AclaraciónNº1:

LP 1/2024 Poder Judicial Bella Unión

Ubicación: Martín Dermitt N.º 454

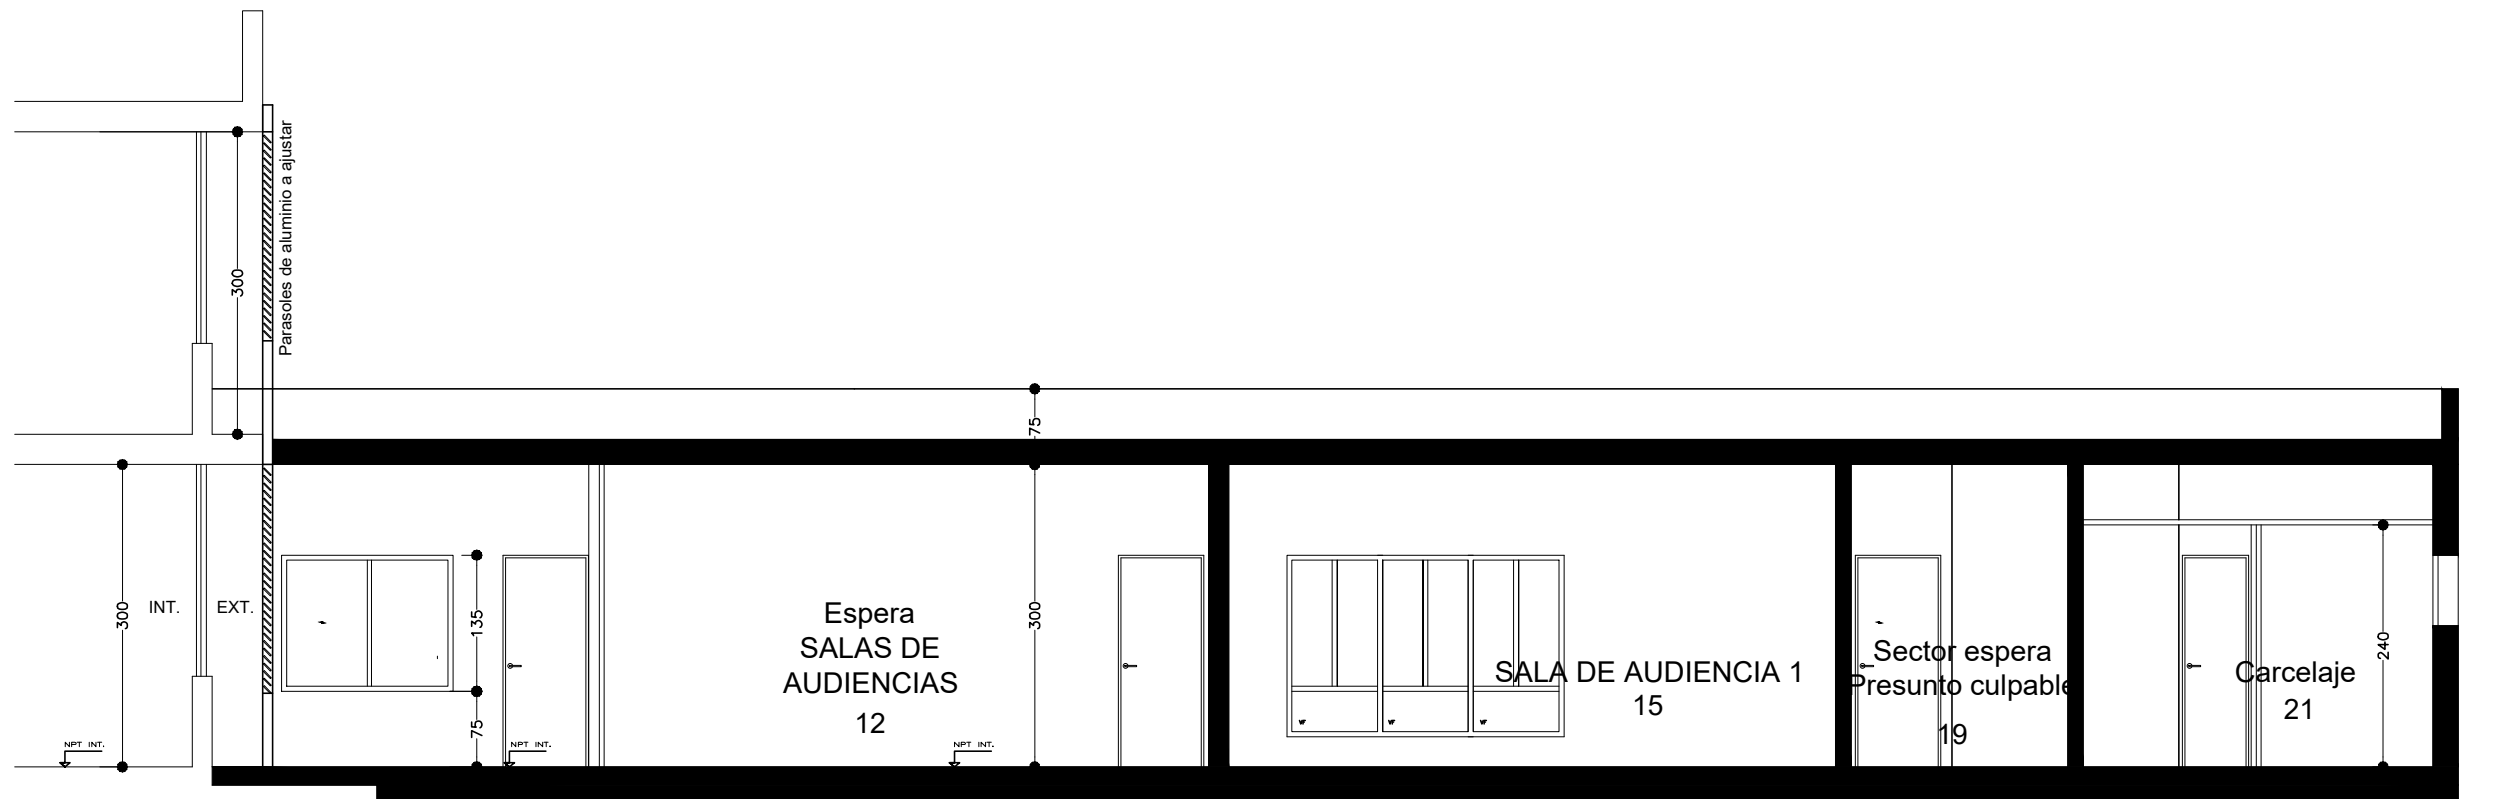
14. Equipamiento sanitario: necesitamos nos confirmen si el pack sanitario que se solicita en baño de carcelaje es como el que se adjunta, en caso contrario solicitamos nos envíen detalles del solicitado.

Es como el de las fotografías
